女川原子力発電所第2号機 工事計画審査資料	
資料番号	O2-他-F-24-0016_改0
提出年月日	2021年 7月28日

女川原子力発電所第2号機 原子炉建屋屋根トラスの耐震補強について

2021年7月28日
東北電力株式会社

主トラス接合部
補強前後

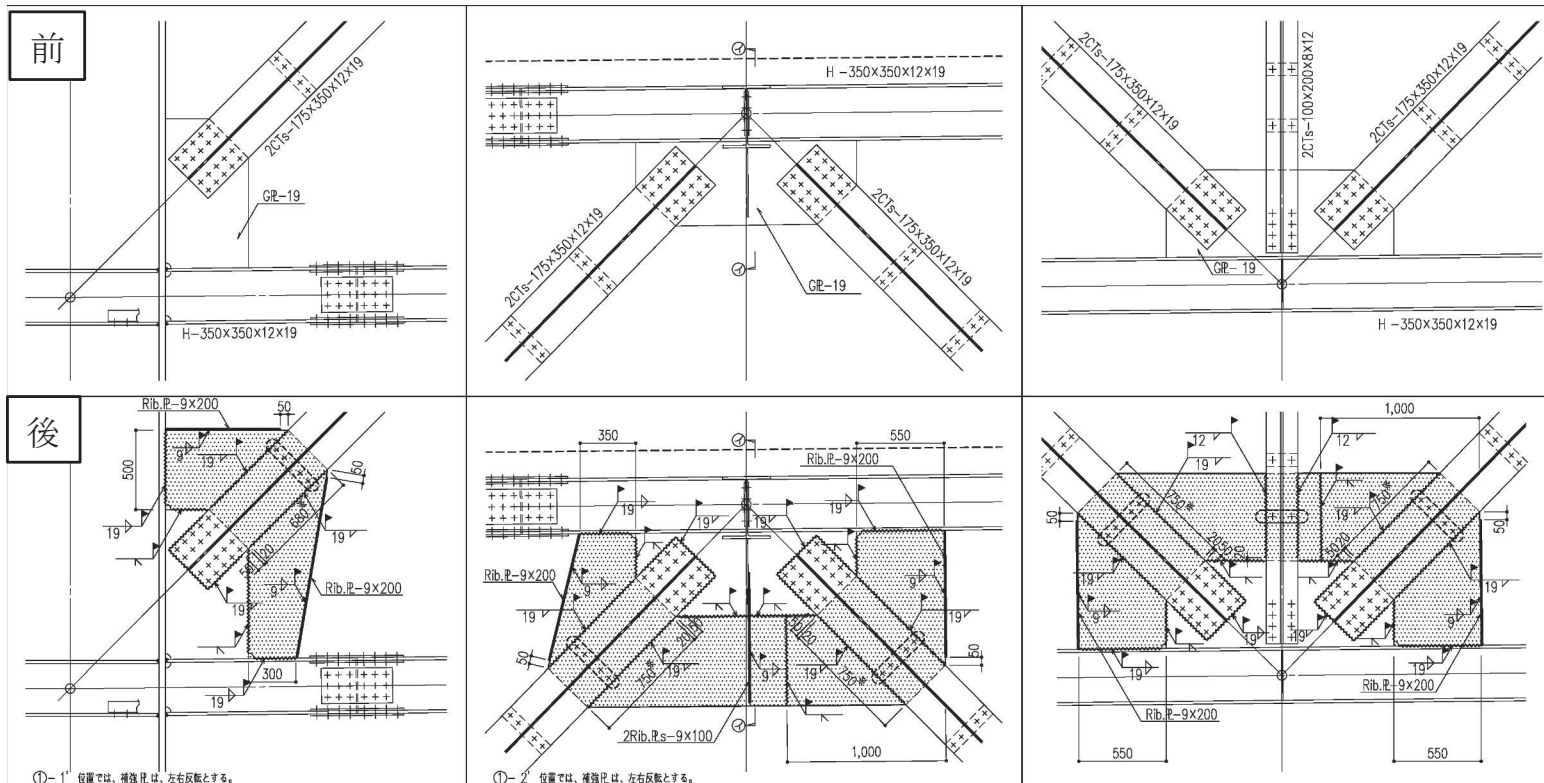
➤ 屋根トラスの接合部について、基準地震動 S_s に対して短期許容応力度以下となるように補強工事を実施した。

サブトラス軸組図(R7通り, 補強前)

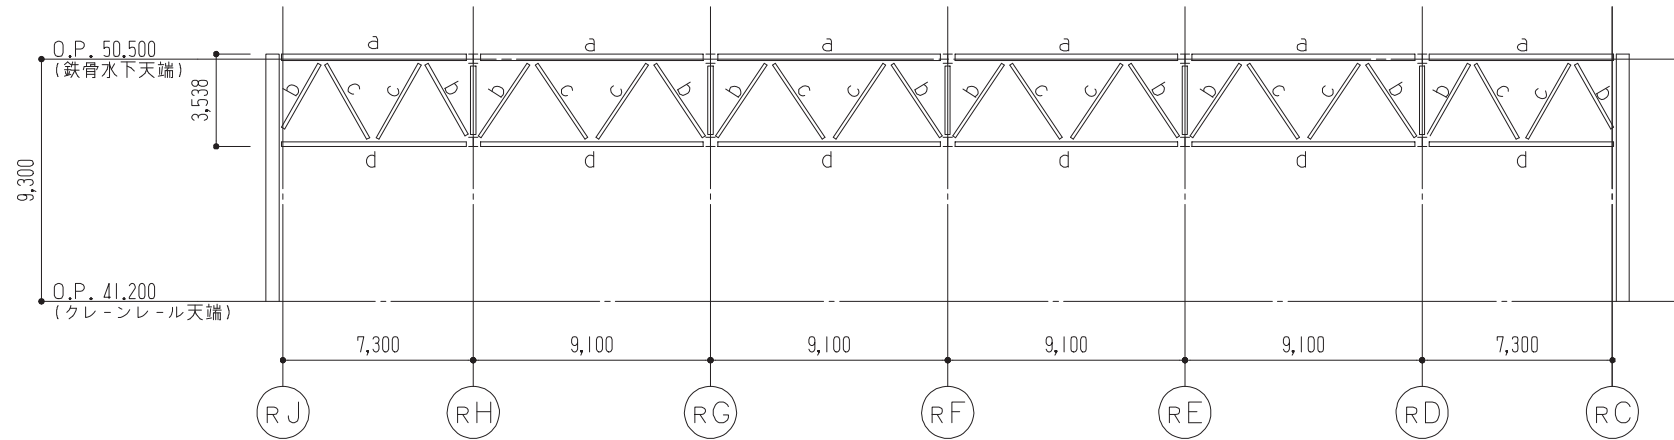
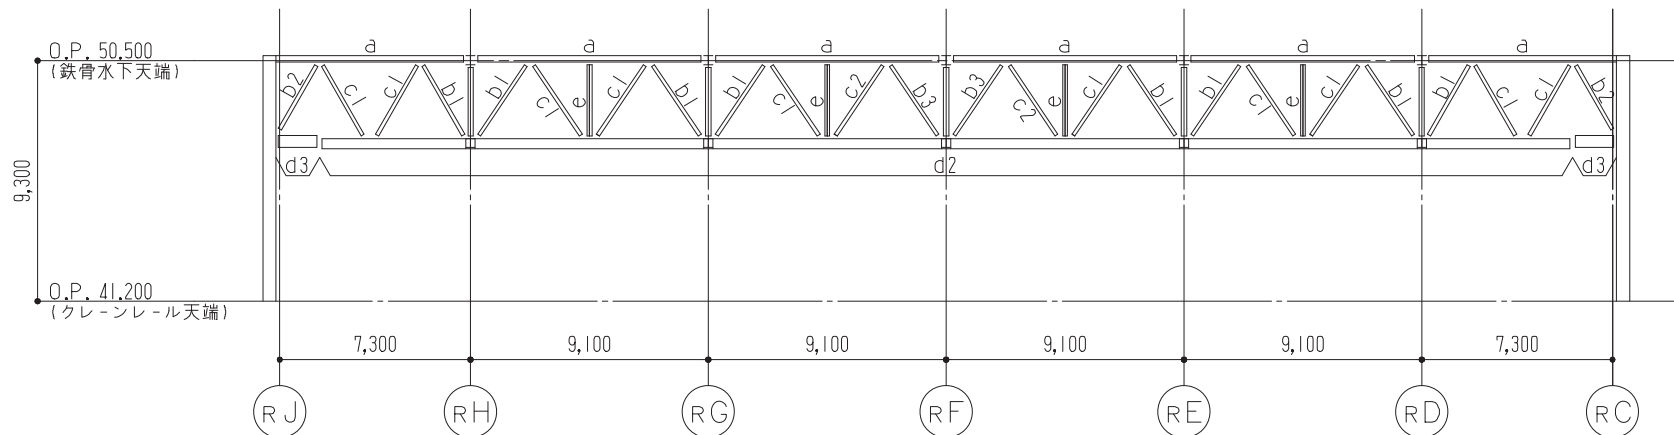
- サブトラスについて、斜材、下弦材に部材を追加して部材断面を大きくし、一部に束材を追加するとともに、母屋について、サブトラス下弦材から方杖による支持を追加する補強工事を実施する。
- 補強にあたっては、接合部が部材耐力以上となるように設計している。

サブトラス断面(補強後)

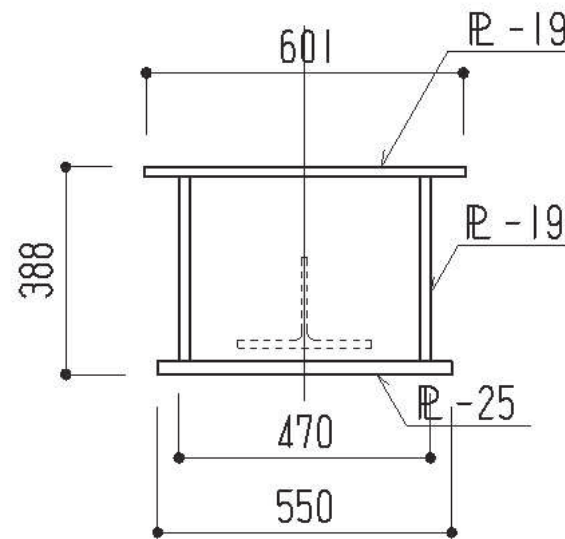
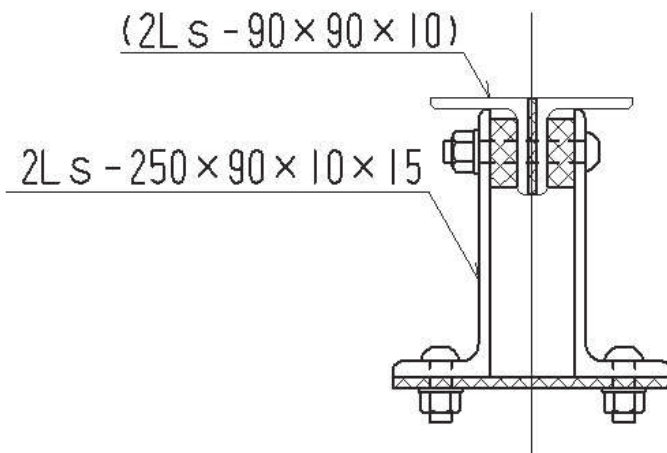
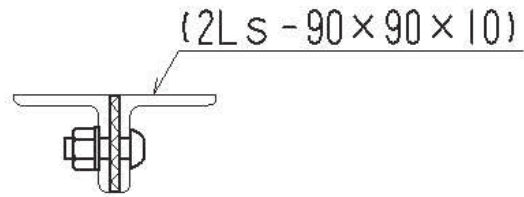
符号	部材断面
上弦材	a	H-250 × 250 × 9 × 14
斜材	b	2Ls-130 × 130 × 9
	c	2Ls-90 × 90 × 10
下弦材	d	CT-170 × 250 × 9 × 14

符号	部材断面
上弦材	a	(H-250 × 250 × 9 × 14)
斜材	b1	(2Ls-130 × 130 × 9)+2Ls-150 × 90 × 12
	b2	(2Ls-130 × 130 × 9)+2Ls-150 × 150 × 15
	b3	(2Ls-130 × 130 × 9)+2Ls-250 × 90 × 12 × 16
	c1	(2Ls-90 × 90 × 10)+2Ls-250 × 90 × 10 × 15
	c2	(2Ls-90 × 90 × 10)+2Ls-300 × 90 × 11 × 16
下弦材	d1	PL-19 × 601+ PL-25 × 550+ 2PLs-16 × 344
	d2	PL-19 × 601+ PL-25 × 550+ 2PLs-19 × 344
	d3	(CT-170 × 250 × 9 × 14)+BT-280 × 250 × 9 × 12+2PLs-16 × 350
束材	e	4Ls-90 × 90 × 6
